**PARCO EOLICO "COSTIERE "**  
**PROVINCE DI PALERMO E AGRIGENTO**  
**COMUNI DI CONTESSA ENTELLINA - S. MARGHERITA DI BELICE - SAMBUCA DI SICILIA**

**PROGETTO DEFINITIVO PER AUTORIZZAZIONE**

TERRITORIO - PAESAGGIO - VEGETAZIONE ED ECOSISTEMI

**int.MITE.03.0**

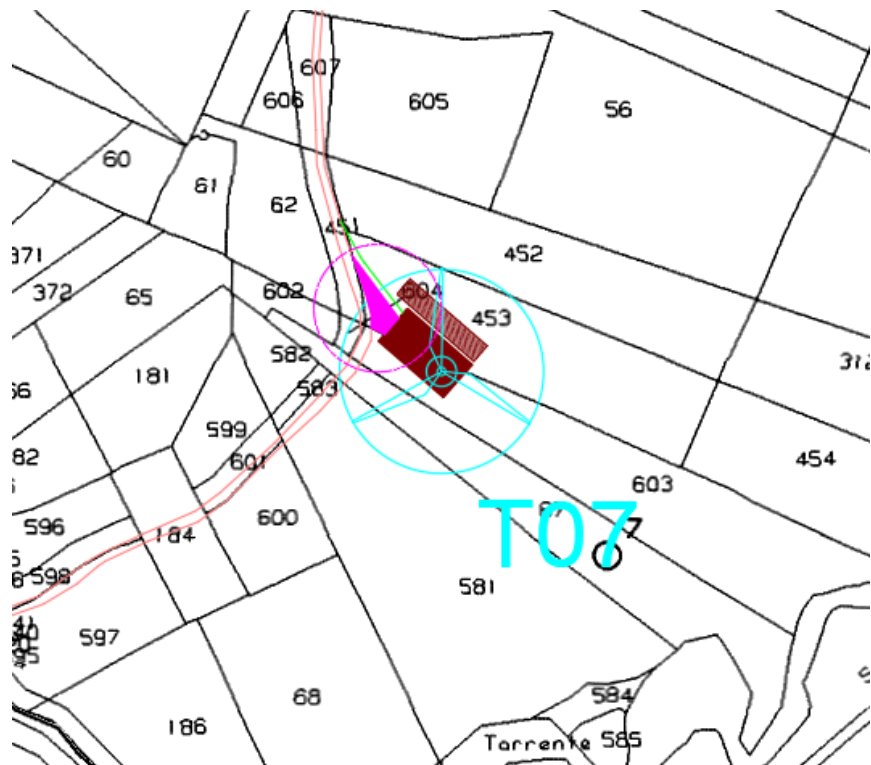
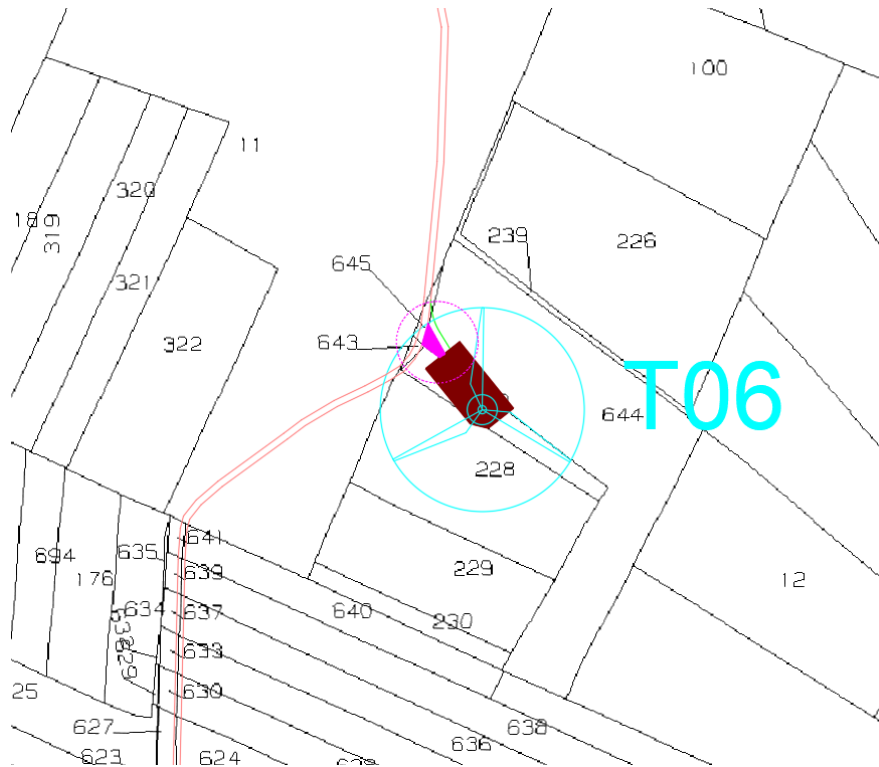
- *Non risulta adeguatamente considerata l'eventuale rimozione di vegetazione naturale e la frammentazione degli habitat e degli appezzamenti agro-pastorali indotta dalla localizzazione degli interventi, in relazione all'ordinamento colturale delle attività che saranno direttamente interferite, sia in fase di cantiere che in fase di esercizio, dal Parco eolico (piazzole, cavidotto, sottostazione, piste di accesso, piste di cantiere, ecc), per procedere poi ad idonee misure di mitigazione e compensazione.*

**L'impianto eolico di progetto è stato concepito in modo da evitare il frazionamento eccessivo dei fondi interessati**. Infatti, come si rileva dagli elaborati progettuali ed in particolare dagli elaborati int.MITE.01.14.e e int.MITE.01.14.f allegati alla presente relazione, il layout d'impianto è stato disegnato cercando di limitare al minimo gli interventi di nuova viabilità (torri T05-T07) e di disporre ove possibile le piazzole e gli aerogeneratori in prossimità del sedime della strada vicinale Le Costiere che attraversa l'area d'intervento (torri T03-T06). Ove si è resa necessaria la realizzazione di nuova viabilità (torri T01-T02-T04), i tracciati delle strade si svilupperanno assecondando l'orografia dei luoghi, ricalcando tracce già usate dai conduttori dei fondi e soprattutto evitando di lasciare aree residue che possano determinare una frammentazione dei suoli agricoli.
